**Avis délibéré de la Mission régionale
d'autorité environnementale de Bretagne sur
le projet de réalisation d'une voie de liaison entre la rocade Est
et le boulevard de Groslay à Fougères (35)**

n° MRAe 2021-009448

Illustration 8: Plan d'assainissement des eaux pluviales (source dossier loi sur l'eau)

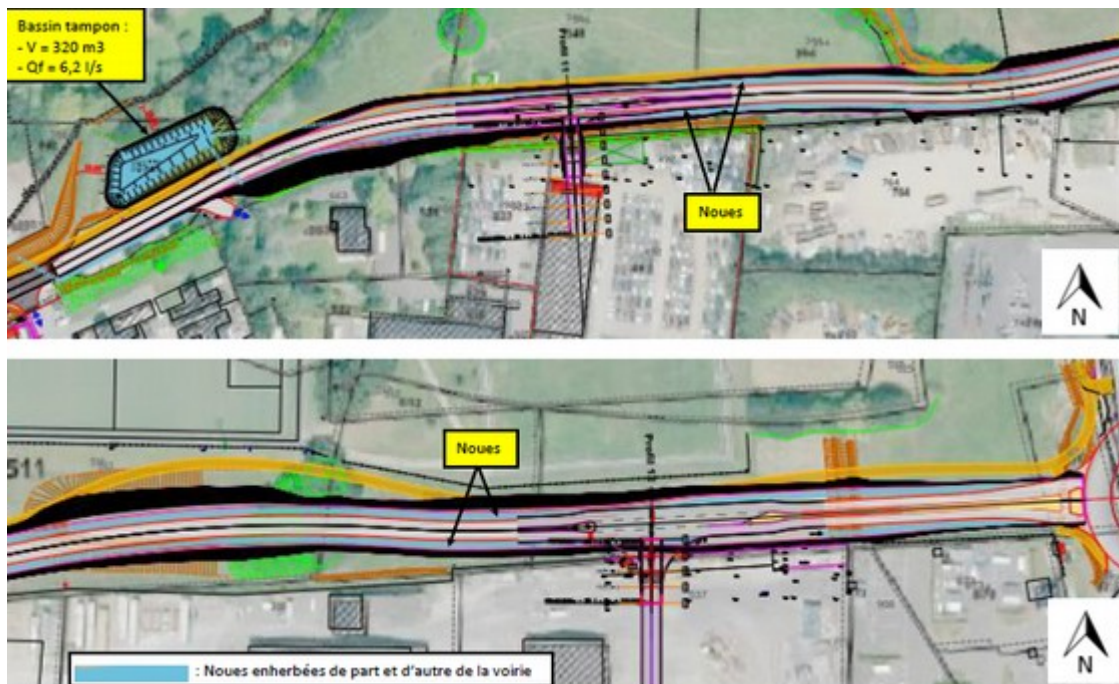
Compte tenu de l'épuration permise par les fossés végétalisés et le bassin tampon, le porteur de projet a fait le choix de ne pas mettre de séparateur à hydrocarbures en sortie de bassin.

Les mesures prévues apparaissent adaptées et proportionnées pour prévenir les dégradations du milieu aquatique récepteur en situation normale de fonctionnement. Il serait cependant nécessaire de justifier plus en détail le caractère suffisant des dispositifs de gestion des eaux pluviales en cas d'événement exceptionnel (accidents poids-lourds notamment...) et de prévoir un suivi de la qualité des eaux du ruisseau de la lande du bas, dans la zone du rejet des eaux pluviales, en complément des suivis déjà prévus pour la zone humide.
